Vos réf : 2020-4796

Nos réf : AL/LP/CSO – 2020-151

Objet : Complément à notre demande suite à votre courrier du 28 juillet 2020

Beaucouzé,
Le 12 août 2020

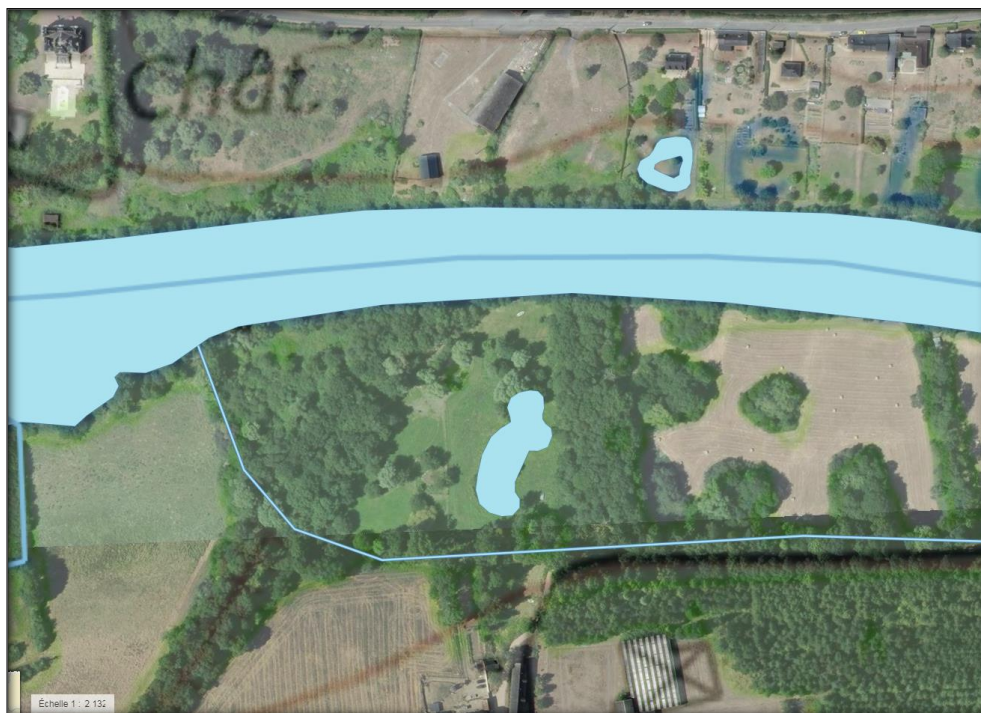
La question du CERFA au §5 concernant la situation du projet dans un périmètre de protection rapproché d'un captage d'eau et demeurée sans réponse.

La réponse est non, ce projet ne se situe pas dans un périmètre de protection rapproché d'un captage d'eau.
